Oplegnotitie Paulinapolder

kenmerk PZDT-M-02135-ontw

De oplegnotitie bevat de resultaten van de *controle*, uitgevoerd door de ontwerper van PBZ, van het *toetsrapport* van de beheerder.

Figuur 3  
eindbeoordeling  
toetsing

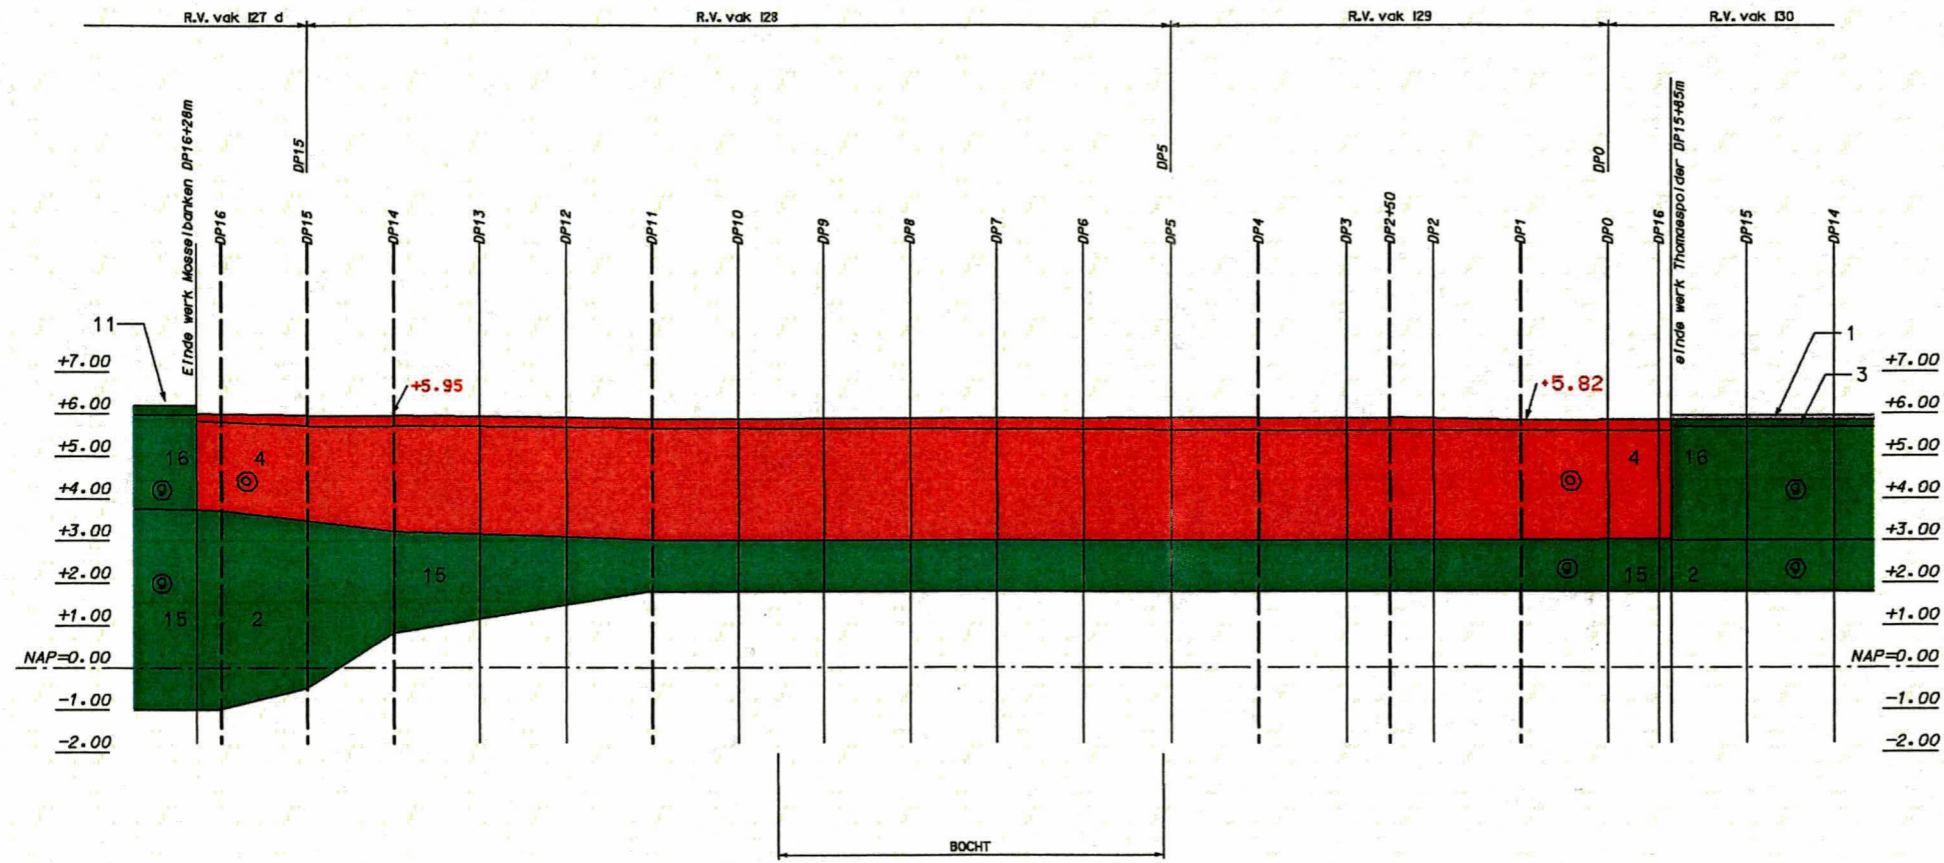
6. Maken glooiingskaart met daarop aangegeven welke vakken **goed** en **onvoldoende** zijn.

- Resultaat: **Zie bijlage**
